改善箇所説明図

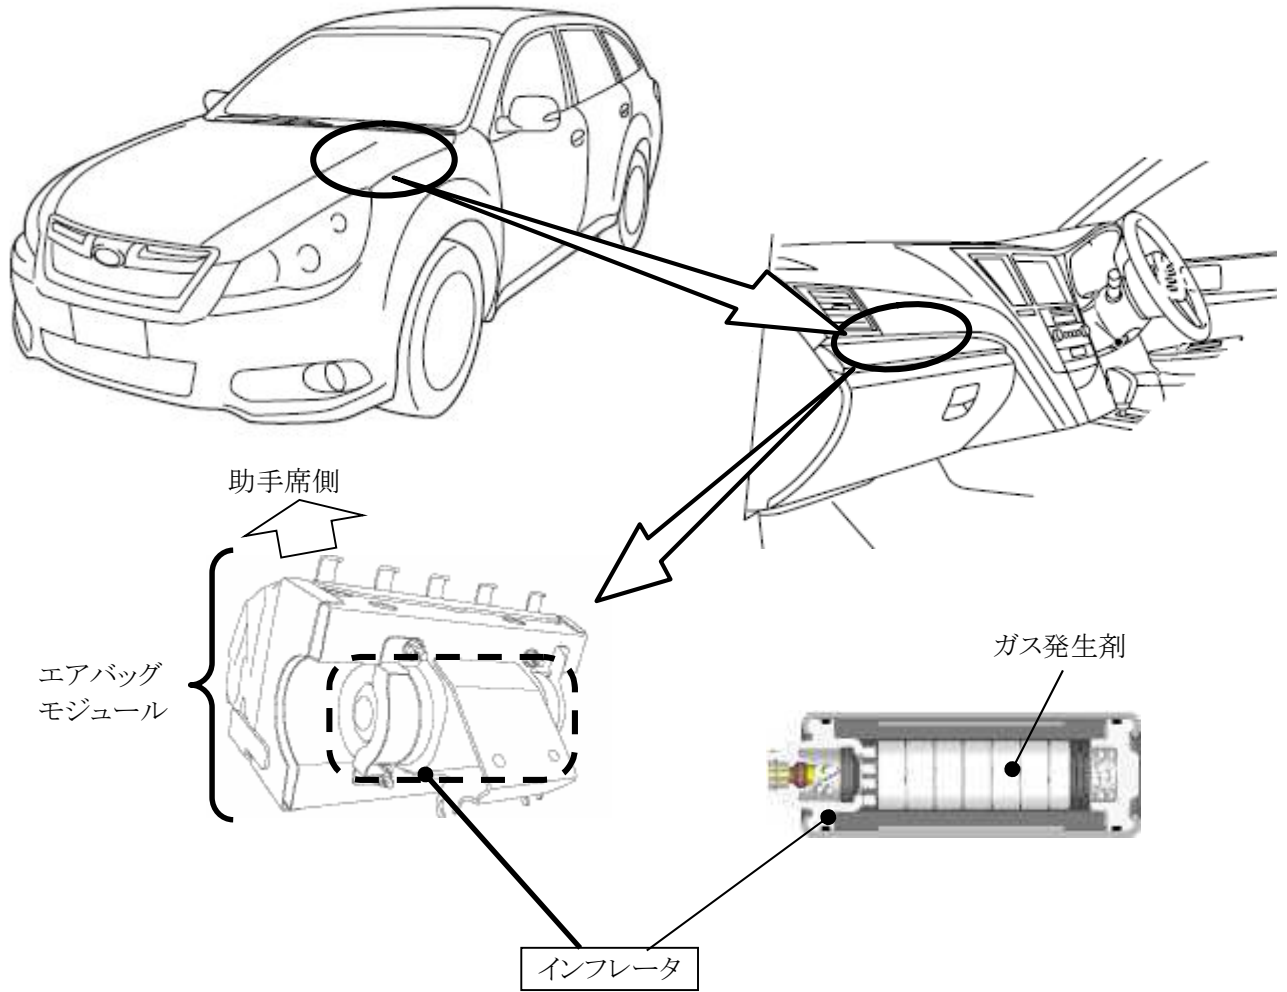
基準不適合発生箇所

助手席用エアバッグのインフレーター(膨張装置)において、ガス発生剤の吸湿防止が不適切なため、温度および湿度変化の繰り返しによりガス発生剤が劣化することがある。このため、エアバッグ展開時にインフレーター容器が破損するおそれがある。

改善内容

全車両、助手席用エアバッグインフレーターを対策品に交換する。

識別

エンジンルーム内の左ストラット取付け部の前方に黄色ペイントを3箇所塗布する。
